09.01.2016

Anfrage lt. Geschäftsordnung, Krippenausbau in der Verwaltungsstelle Otze.

Flur tür

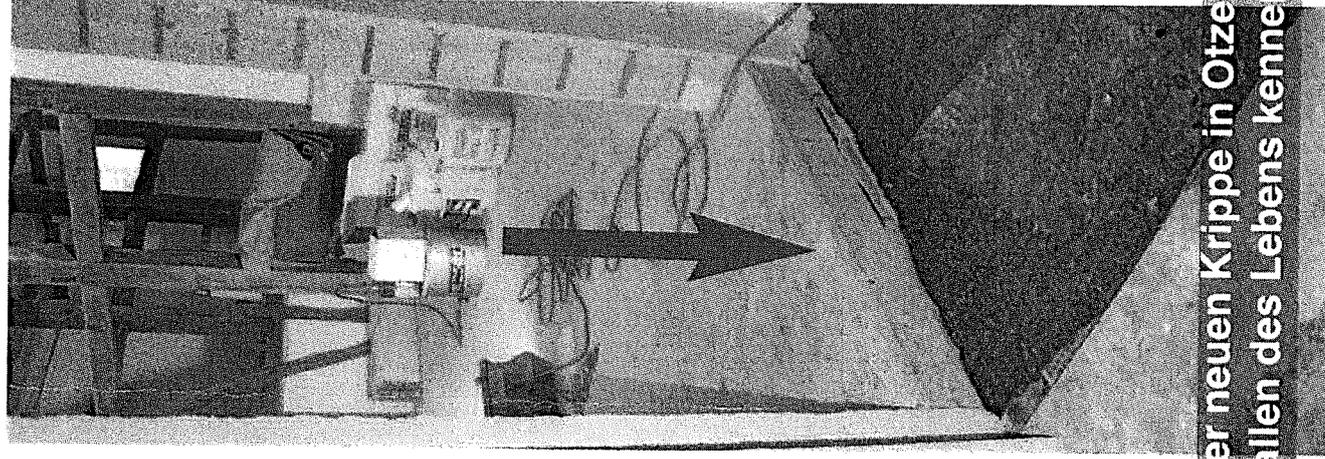
bei einer Ortsbesichtigung habe ich festgestellt, dass der Fußboden nicht in einer Ebene verläuft. Von dem Gruppenraum zur Küche und zum Flur sind Stufen entstanden. Ferner sind auch Stufen vom Eingang zum Podest und zum Gehweg gebaut worden, sowie eine Stufe vom Gruppenraum zur Hoffläche (Große Außentür).

1. Ist diese Stufenanordnung mit den Arbeitsstättenrichtlinien vereinbar?
2. Ist die Stufenanordnung mit dem Gemeindeunfallverband abgestimmt?
3. Wer ist für diese Planung, bzw. Ausführung verantwortlich?
4. Wer trägt bei Fehlplanung, bzw. Ausführung die Kosten?
